# Amaliegade Nord

## Foretræde for Teknik & Miljøudvalget

foranlediget af forvaltningens besvarelse af høringssvar (Bilag 6 side 5-7)

## Forbindelsesbygninger

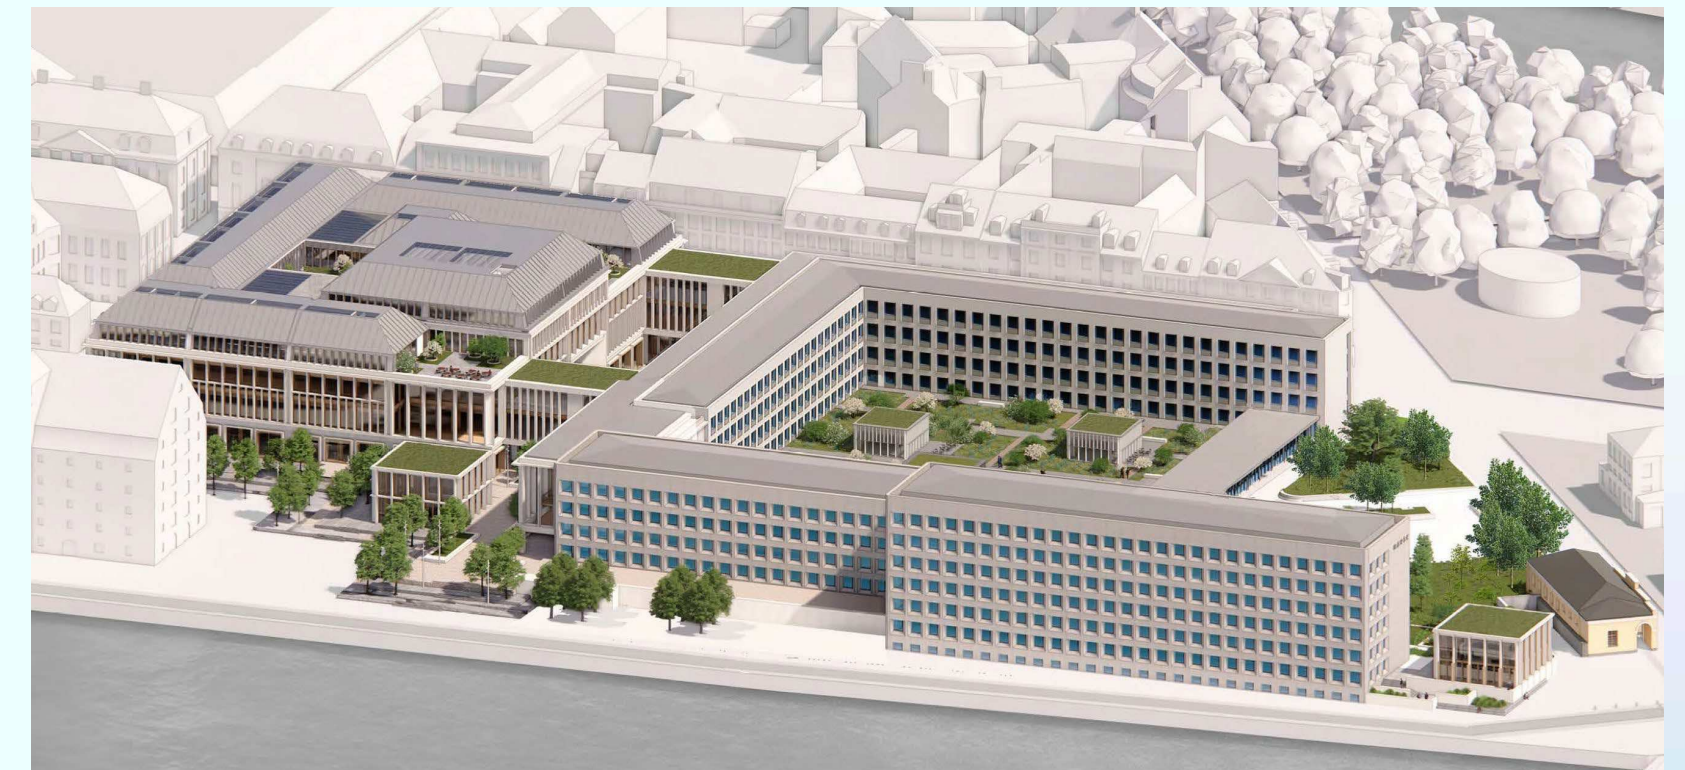
Forbindelsesbygningen mangler en etage i visualiseringen (løber fra gesims til gesims mellem nu-værende og planlagte byggeri)

Bemærk også at visualiseringen viser den 16 x 6 meter beton-facade, der nærmest er transparent i opstalten mod Amalie-gade.

Forbindelsesbygningen blænder af, hvor der idag er havnekig fra Amaliegade.
